ID: Codice procedura (ID_VIP/ID_MATTM):10844

Impianto per la produzione di energia elettrica da fonte eolica, costituito da 6 aerogeneratori della potenza complessiva di 37,2 MW, un sistema di accumulo da 25 MW e relative opere connesse in località "Rempillo" nel comune di Pitigliano (GR).

ALLEGATO alle OSSERVAZIONI all' IMPIANTO EOLICO denominato REMPILLO nel COMUNE di PITIGLIANO (GR). Comp

Analisi degli Impianti Eolici Esistenti e in Progetto

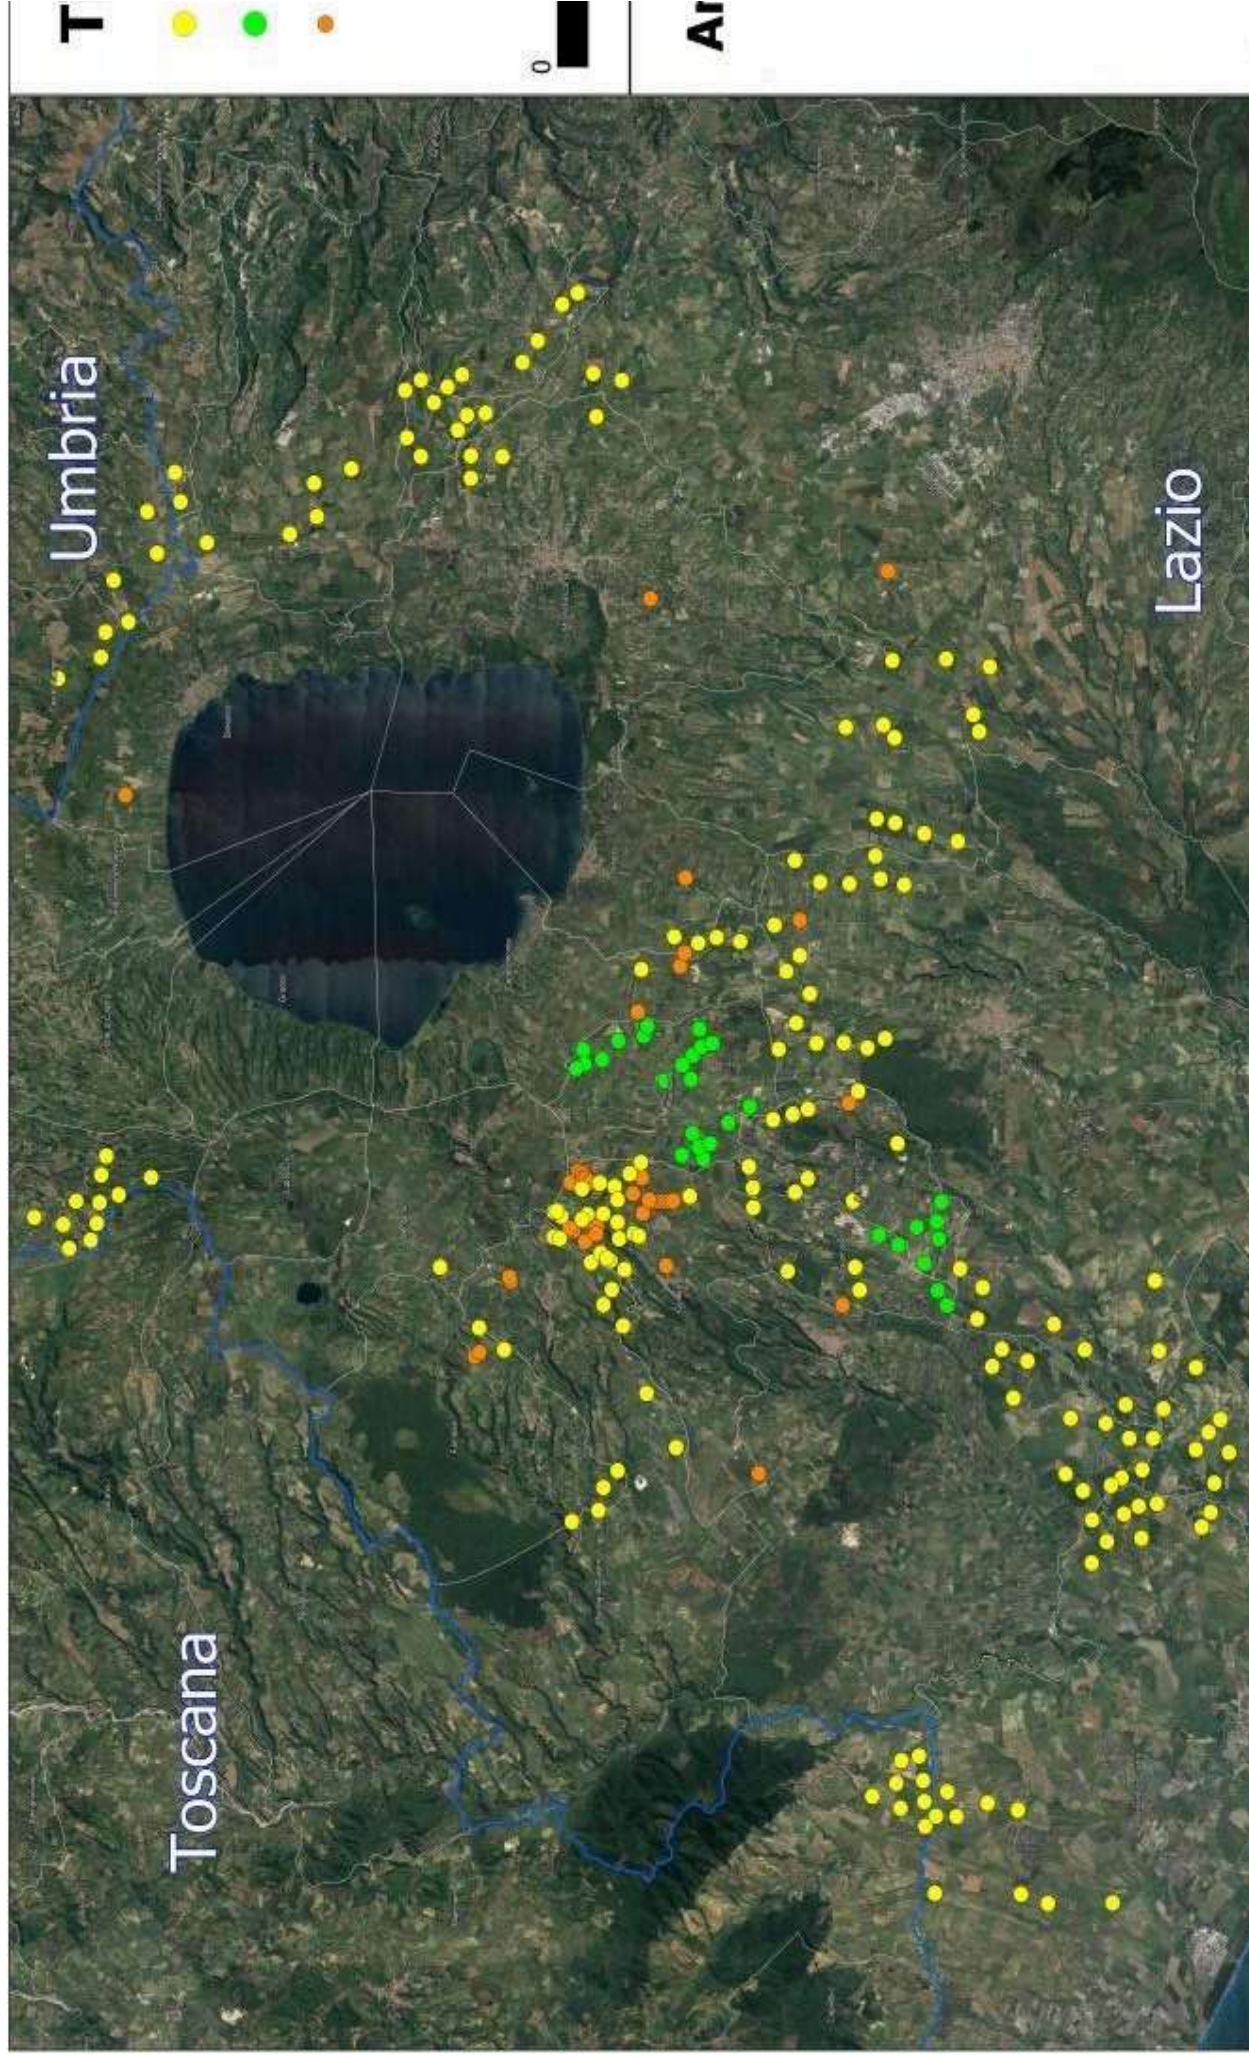
nn. 1 e 2 e crea anche degli impatti negativi anche sui beni naturalistici come verrà dettagliato nell'Osservazione n. 4. Inoltre andrebbe a sommarsi al già enorme cumulo di impianti eolici e fotovoltaici e geotermici che già creano una elevata criticità ambientale nella provincia di Viterbo e interferiscono anche con il territorio toscano come si può vedere dalle immagini nn. 4 e 5 dell'Allegato n. 1.

Analisi di Intervisibilità Cumulativa delle Pali

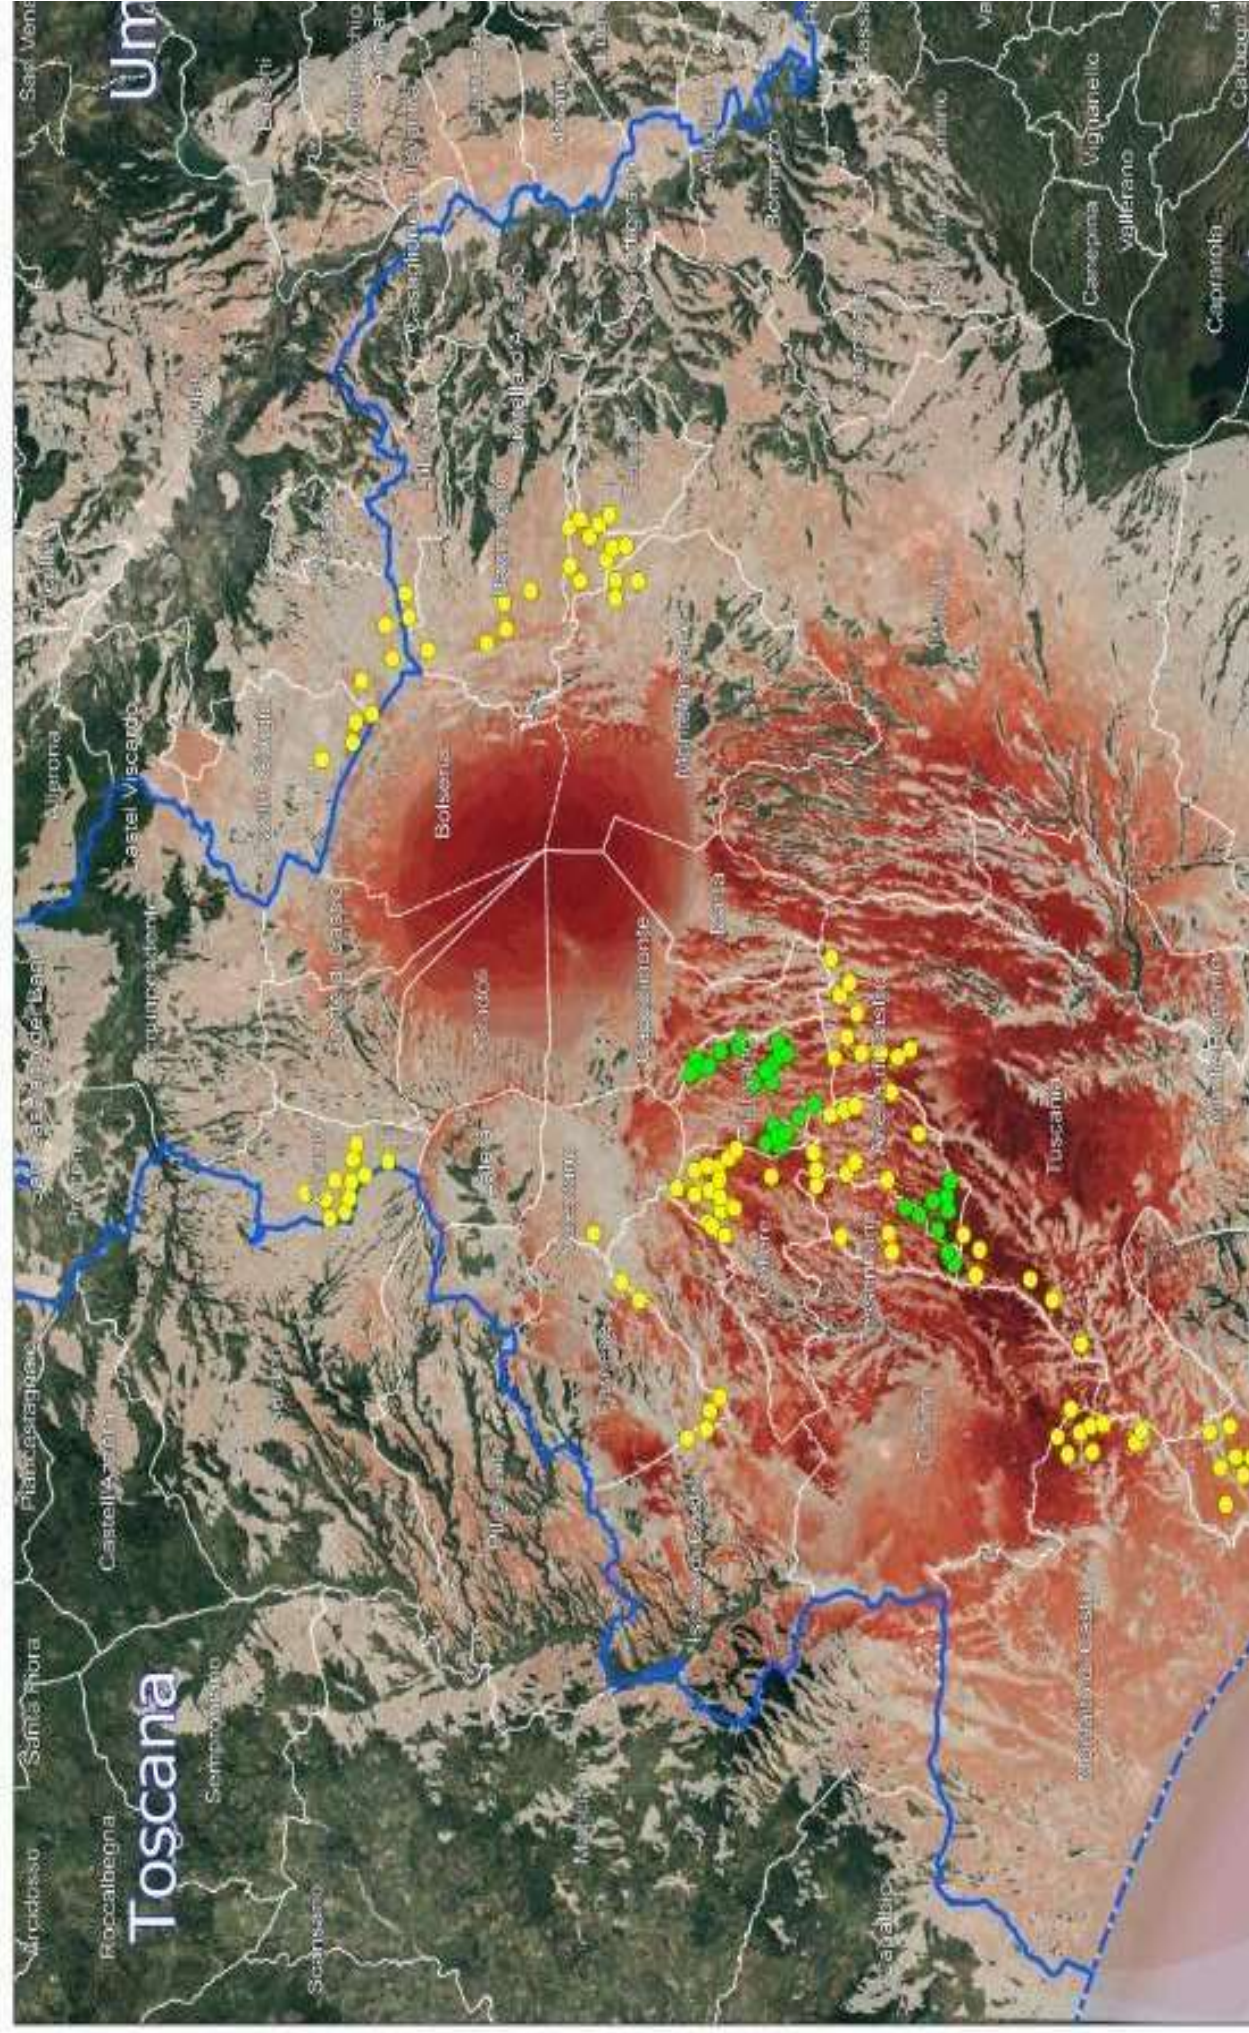
- Atmosfera
- Ambiente idrico
- Suolo e sottosuolo
- Rumore, vibrazioni, radiazioni
- Biodiversità (vegetazione, flora, fauna, ecosistemi)
- Salute pubblica
- Beni culturali e paesaggio
- Monitoraggio ambientale
- Altro: **IMPATTO VISIVO, CUMULABILITA' degli IMPIANTI e NOTEVOLE INTERVISIBILITA'.**
